**Всемирный форум для согласования правил
в области транспортных средств**

Рассмотрение проектов поправок
к действующим правилам ООН,
представленных GRSP**Предложение по поправкам серии 08
к Правилам № 14 ООН (крепления ремней
безопасности)****Представлено Рабочей группой по пассивной безопасности***

Предложение по поправкам серии 08 к Правилам № 14 ООН (крепления ремней безопасности)

Образец В

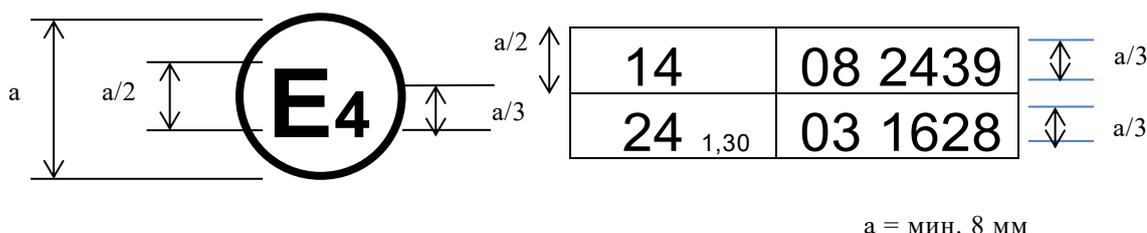
Приложение 2 изменить следующим образом:

«Схемы знака официального утверждения

(см. пункт 4.5 настоящих Правил)

Приведенный выше знак официального утверждения, проставленный на транспортном средстве, указывает, что данный тип транспортного средства официально утвержден в Нидерландах (Е 4) на основании Правил № 14 ООН и Правил № 24 ООН*. (Для Правил № 24 ООН цифра 1,30 м⁻¹ представляет собой скорректированную величину коэффициента поглощения). Номера официального утверждения указывают, что к моменту предоставления официального утверждения в Правила № 14 ООН уже были включены поправки серии 08, а в Правила № 24 ООН – поправки серии 03.
